# **DOKUMENTACJA FOTOGRAFICZNA**

## **DO 3 ZESTAWU USTEREK I WAD**

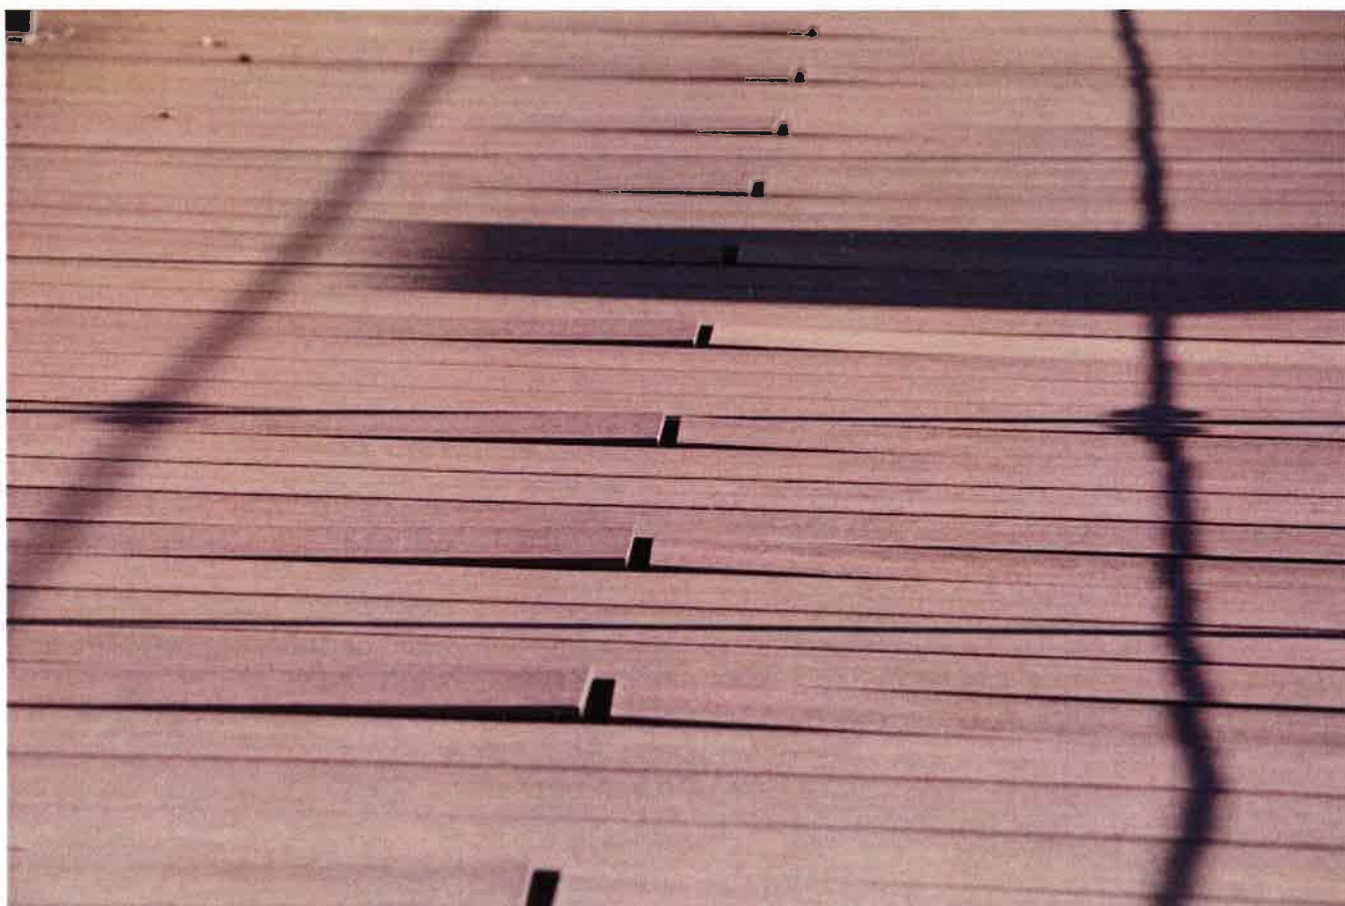
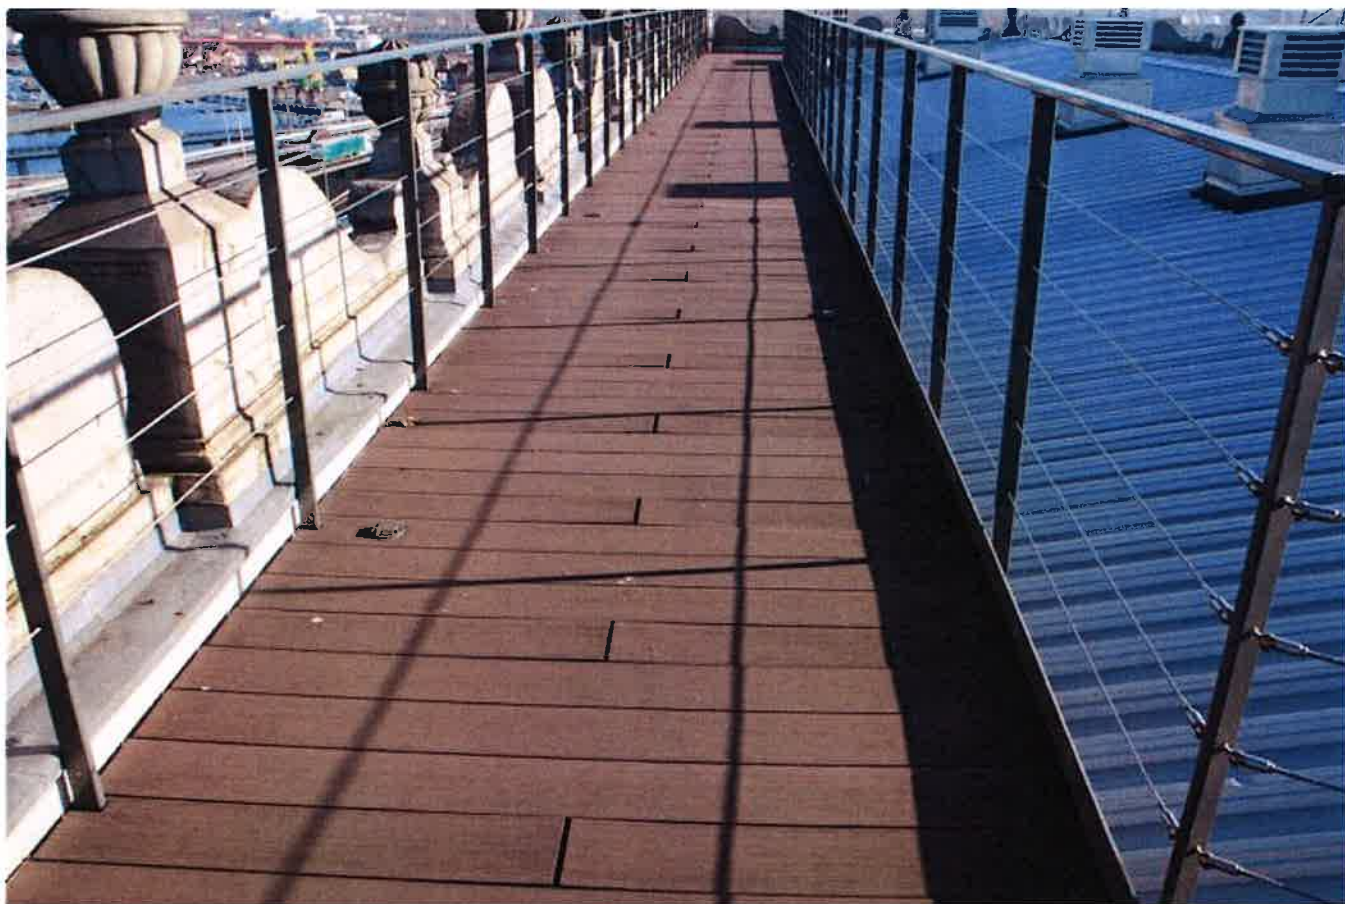
Fot. 1, 2. Taras widokowy, Deski tarasowe PLASTIVAN. Wady montażu – po okresie użytkowania letniego deski są zdeformowane. Na końcach poszczególnych desek nie ma stalowych elementów kotwiących (zgodnie z instrukcją montażu jest to DFC004 klips startowy i końcowy). Konieczność zamontowania klipsów lub wymiany desek połówkowych na jednolite o długości tarasu.

Fot. 5 (5-1 do 5-2) .

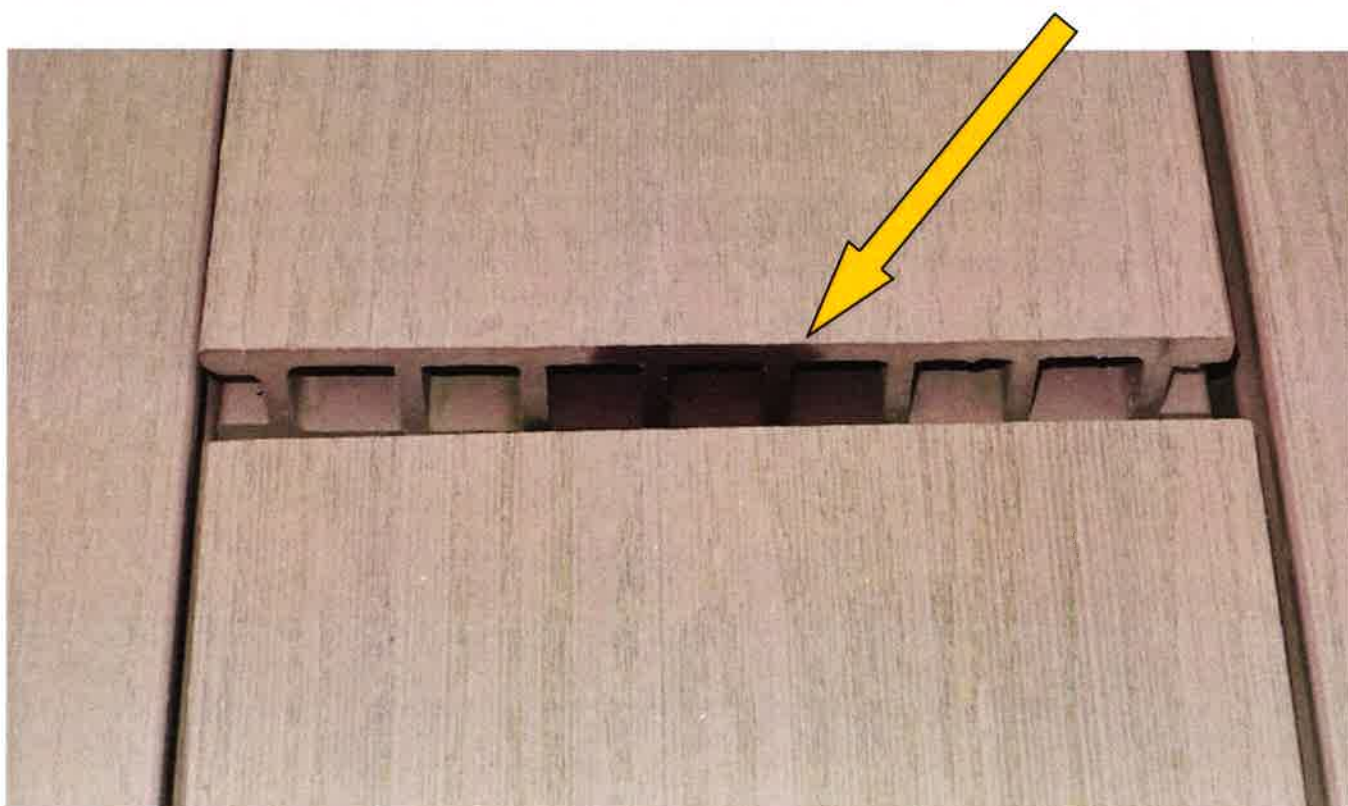
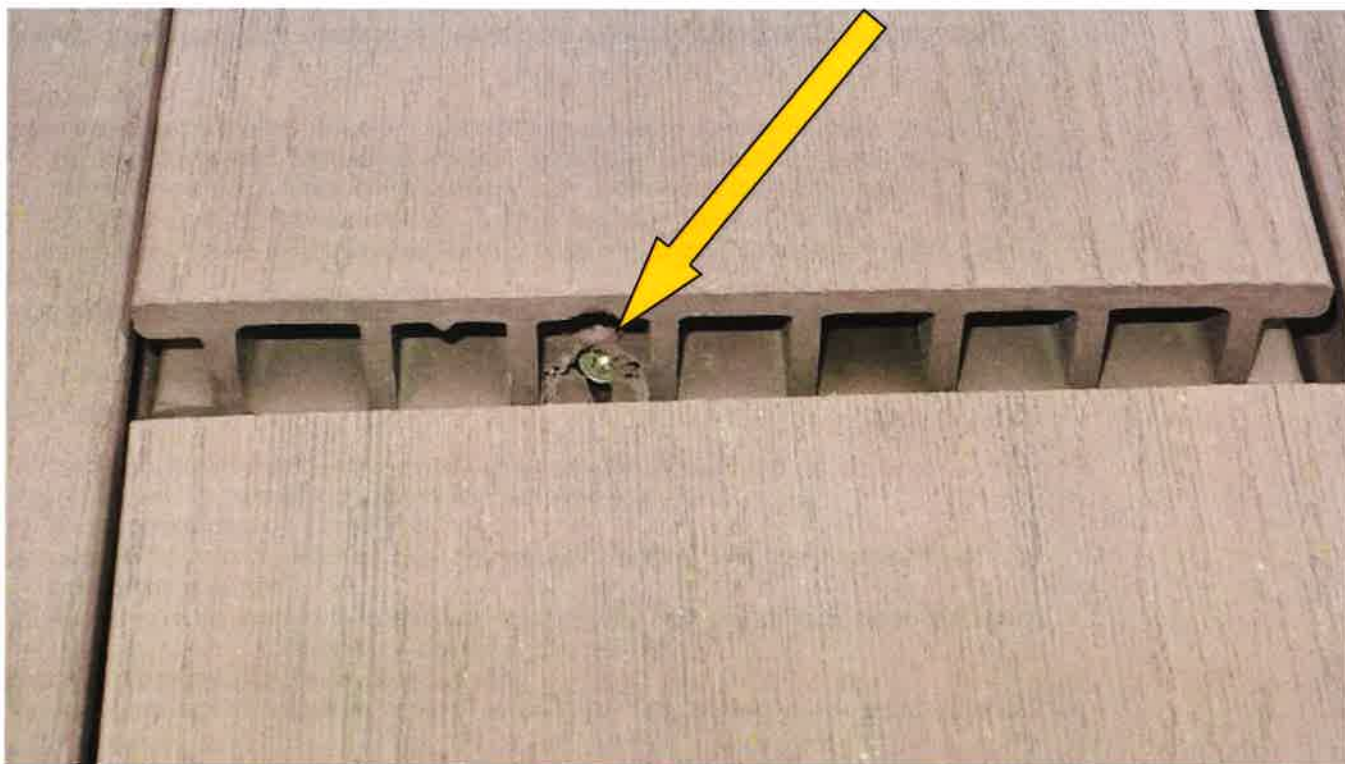
Krawędzie desek tarasowych, które „podnoszą się”- widoczny brak zakotwienia na końcach . Na fotografii górnej widoczny wkręt , którym doraźnie zamocowano krawędź, ale został zerwany . Krawędzie podnosiły się już w trakcie wykonywania robót.

Na fotografii dolnej brak jakiegokolwiek zakotwienia deski.

Fot. 6, 7. Deski tarasowe docinane bez pomiarów w miejscach montażu – powstały zbyt duże szczeliny na styku ściany i czoła desek, dochodzące do 6 cm.

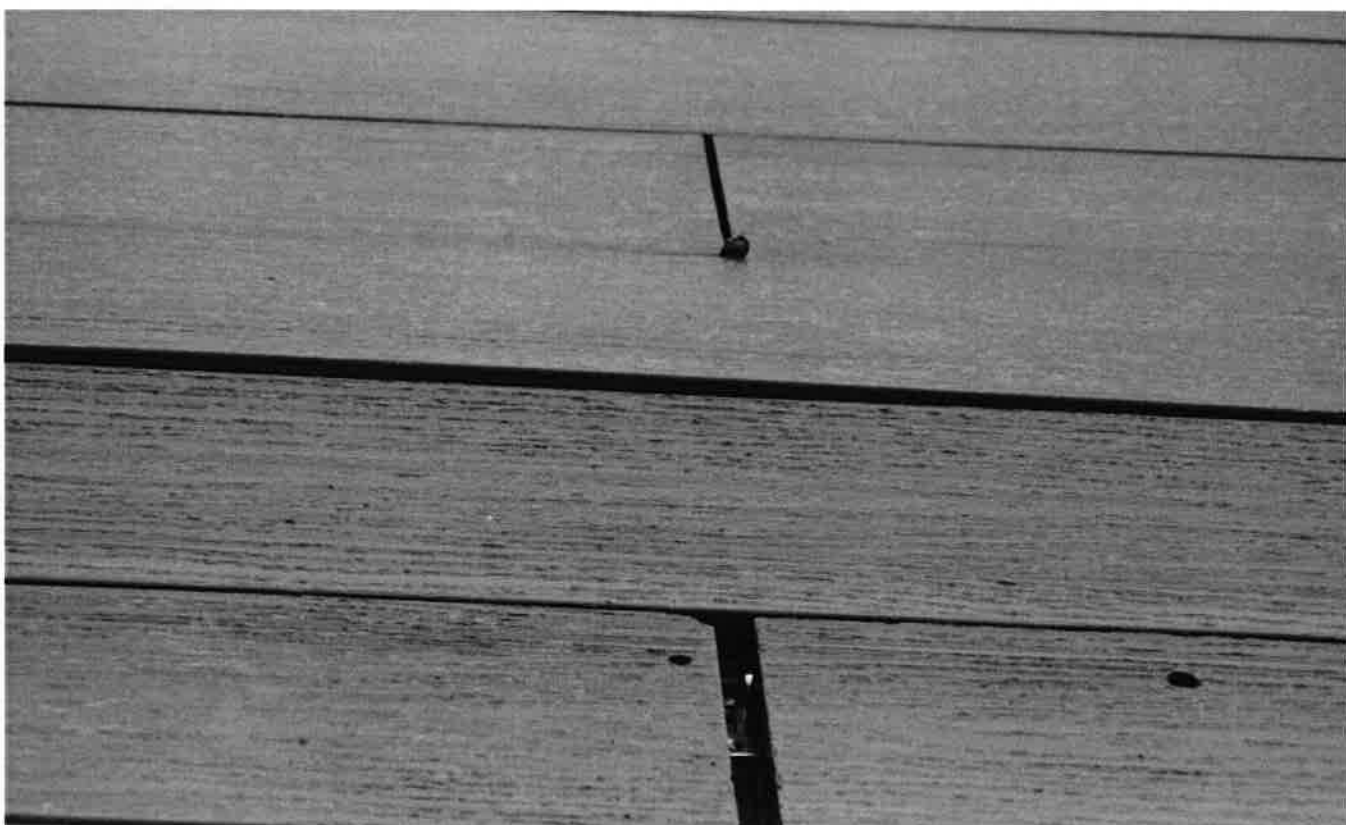
Fot. 8. Deski tarasowe docinane bez pomiarów w miejscach montażu– powstały zbyt duże szczeliny między deskami. Powinno być maksymalnie 10 mm (zgodnie z instrukcją montażu).

Fot. 12, 13. Pomiar płaskizny desek. Krawędzie desek wystają z płaszczyzny na wysokość do kilkunastu milimetrów (zagrożenie zahaczenia butami i upadkiem!).

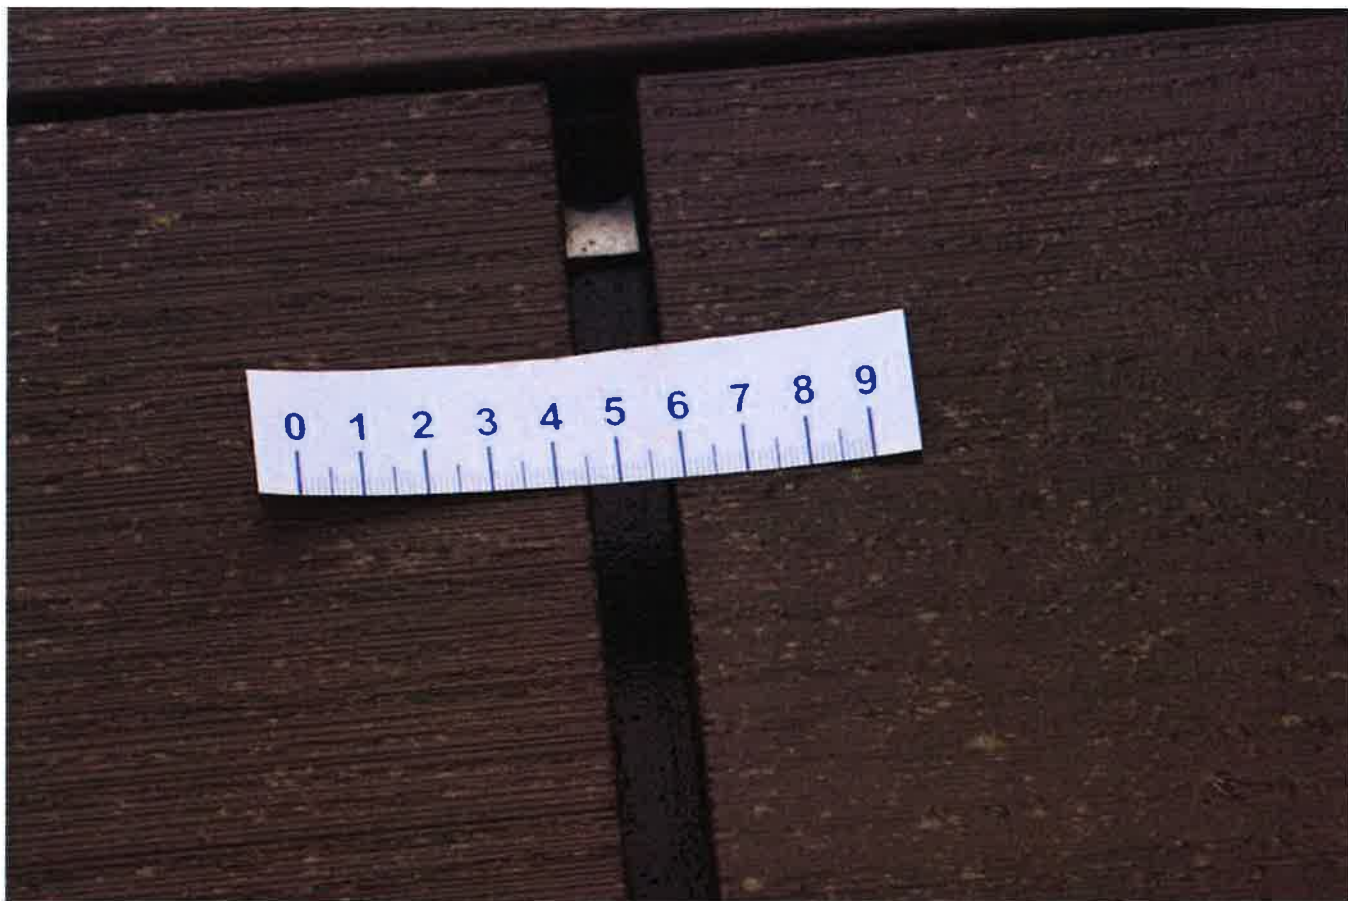
Fot. 10, 11. Oględziny tarasu w trakcie opadów deszczu. Tworzą się zastoiska wody.

Fot. 14, 15. Pomiar odległości desek od ściany– różnice dochodzą do 5 cm na odcinku 2 m.

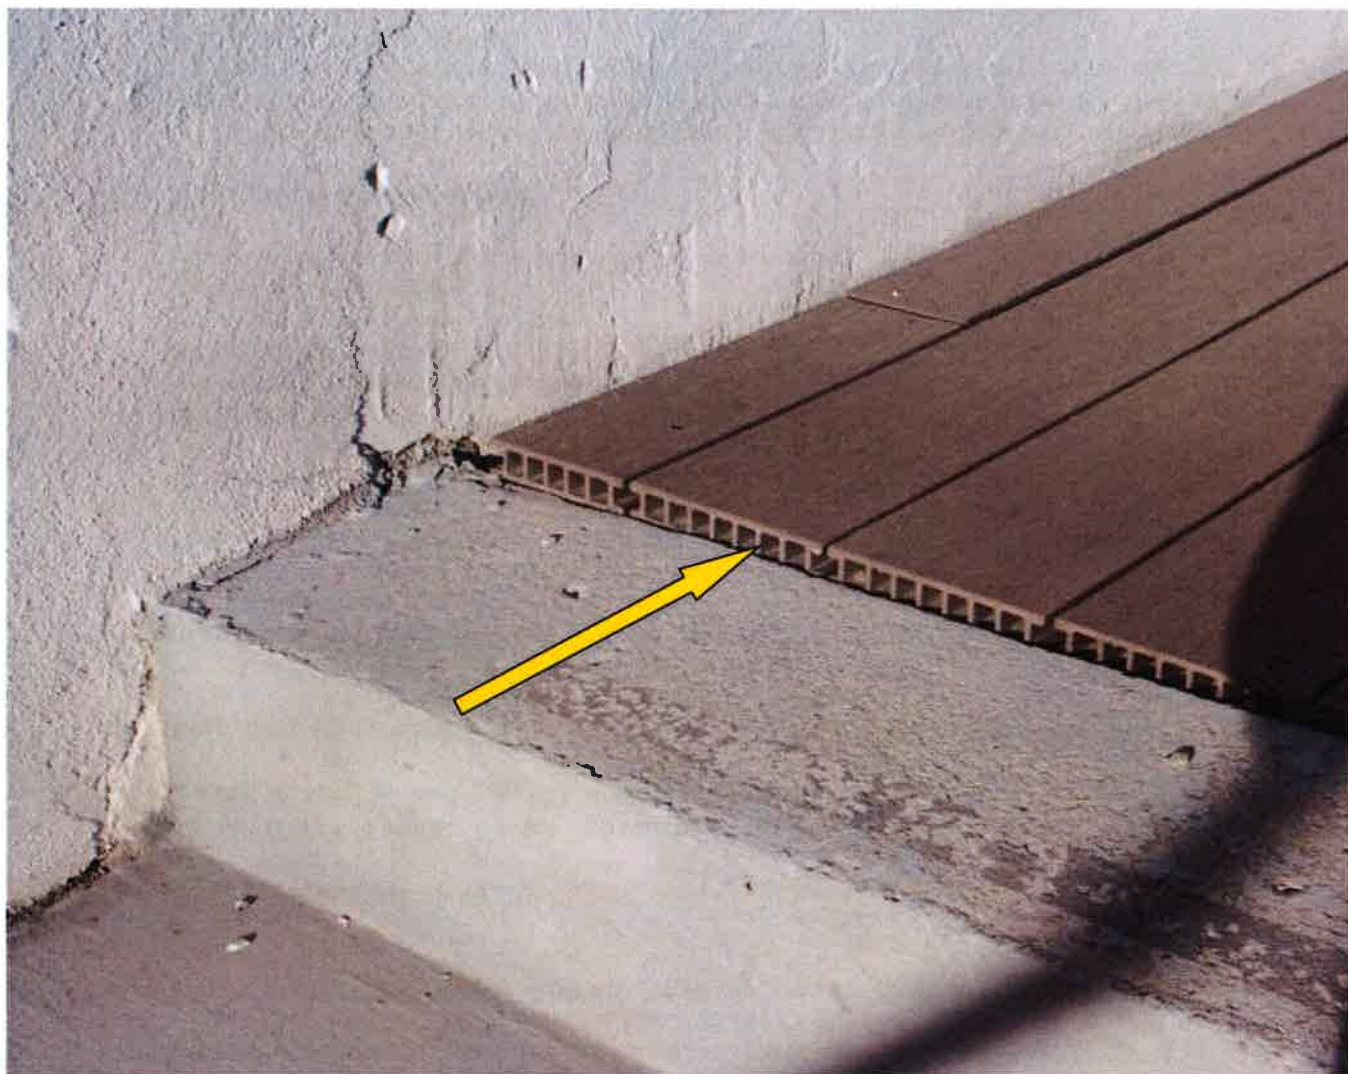
Fot. 16, 17. Pomiar odległości desek od ściany– różnice dochodzą do 5 cm na odcinku 2 m.

Fot. 18, 19. Pomiar szerokości szczelin na stykach czołowych. Szczelina na tarasie z deskami o długości 2 m powinna wynosić 10 mm, na przejściach (fot. 1) styki powinny mieć szczelinę 5 mm.

Fot. 20. Brak „klipsów startowych” mocujących końce desek do podłoża. Deski są ruchome, co widać na fot. 21, 22.
